REPÚBLICA DE COLOMBIA
SUPERINTENDENCIA DE INDUSTRIA Y COMERCIO

Oficio N° 281 de 9 de enero de 2025

Ref. Expediente N° NC2023/0011968

TÍTULO DE LA SOLICITUD: “TAPA REGISTRO PARA DUCHA”.

D1¹ divulga una guía de instalación para tapa y válvula de descarga WH2898 (Pág. 1).

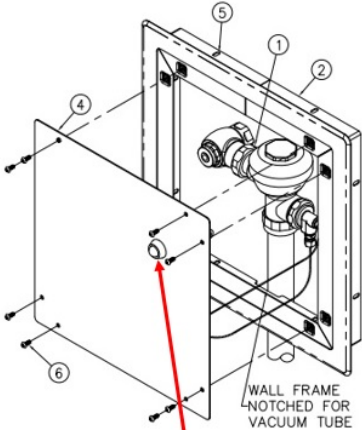
D1 es considerado como el estado de la técnica más cercano a la invención definida en la reivindicación 1, ya que divulga un panel de acceso a válvula de descarga resistente a ligaduras (Título).

La diferencia entre la invención definida entre la reivindicación 1 y el panel divulgado en D1, consiste en que la tapa esta compuesta por un solo cuerpo, formado por una lámina (1) plana.

Sin embargo, el incluir una tapa compuesta por un solo cuerpo para simplificar la instalación o reemplazo de válvulas y registros de ducha, ya está divulgado en D2 que se refiere a una tapa con un solo cuerpo de geometría plana (ver figuras).

En consecuencia, la persona normalmente versada en la materia estaría motivada a emplear una tapa con un solo cuerpo de geometría plana como el de D2 en el panel de D1, para así llegar al objeto de la reivindicación 1. Por lo cual se considera obvia.
